第1案

- ・路面電車の乗り入れ線形を変更することで、電停横の歩道幅員を確保する。
- ・修景ゾーンを後楽園のイメージで再編する。
- ・修景ゾーンとバスゾーンをつなぐ歩行者動線を整備する。
- ・市役所筋にバス停(2バス)を整備する。

第4案

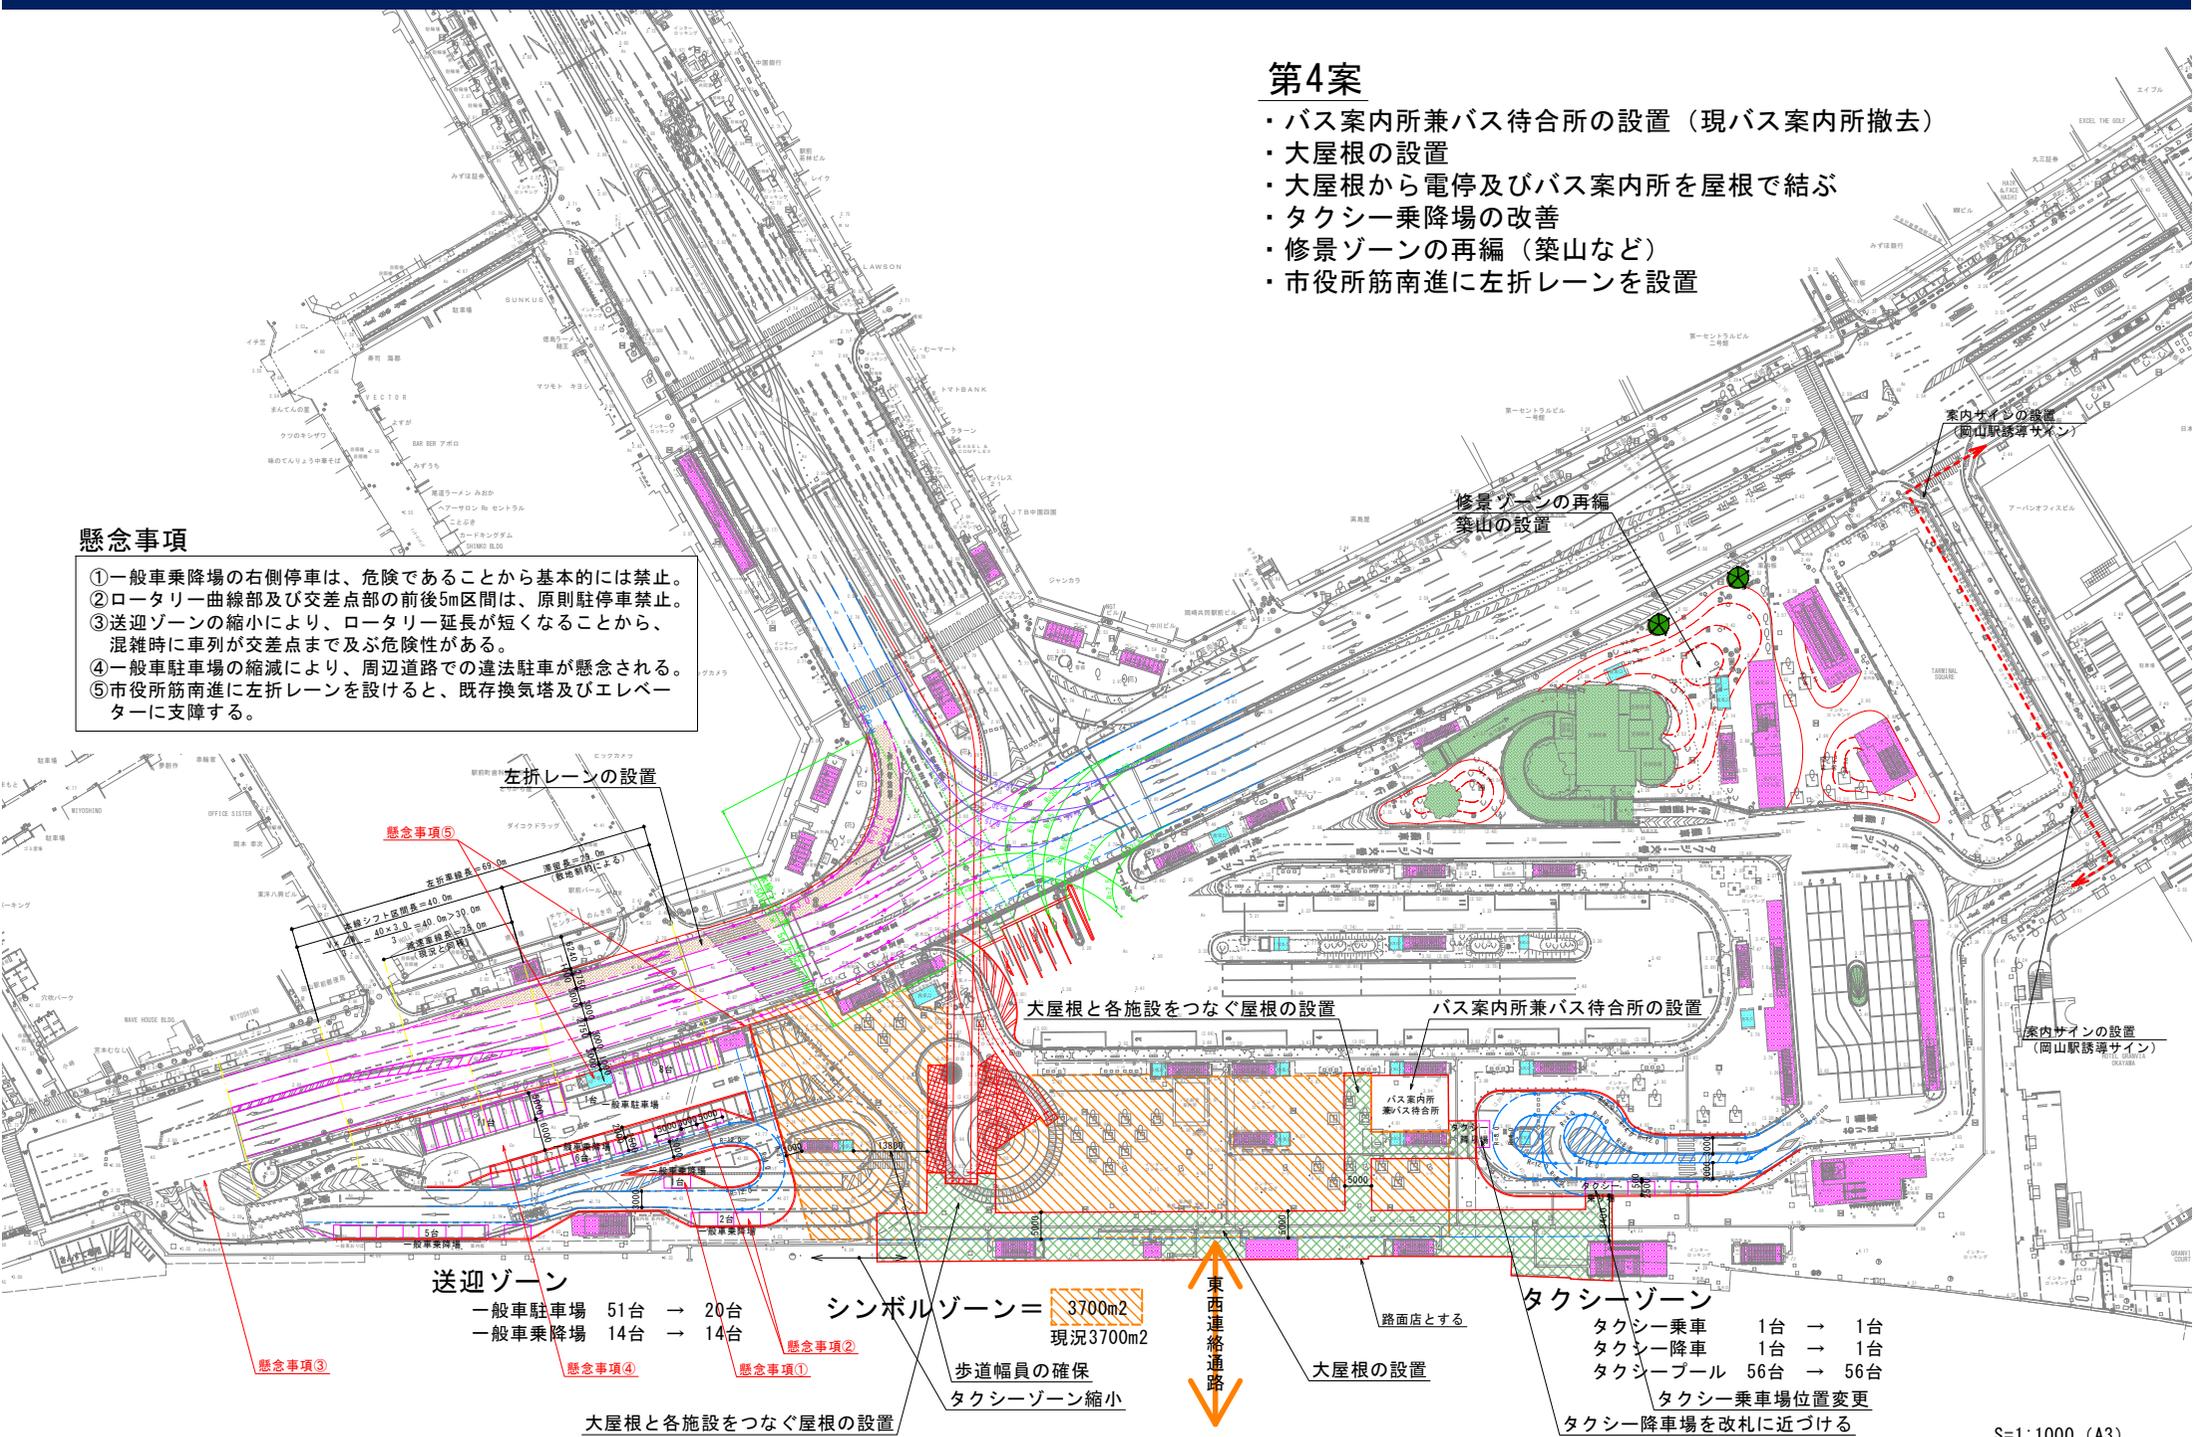
- ①一般車乗降場の右側停車は、危険であることから基本的には禁止。
- ②ロータリー曲線部及び交差点部の前後5m区間は、原則駐停車禁止。
- ③送迎ゾーンの縮小により、ロータリー延長が短くなることから、混雑時に車列が交差点まで及ぶ危険性がある。
- ④一般車駐車場の縮減により、周辺道路での違法駐車が懸念される。
- ⑤市役所筋南進に左折レーンを設けると、既存換気塔及びエレベーターに支障する。
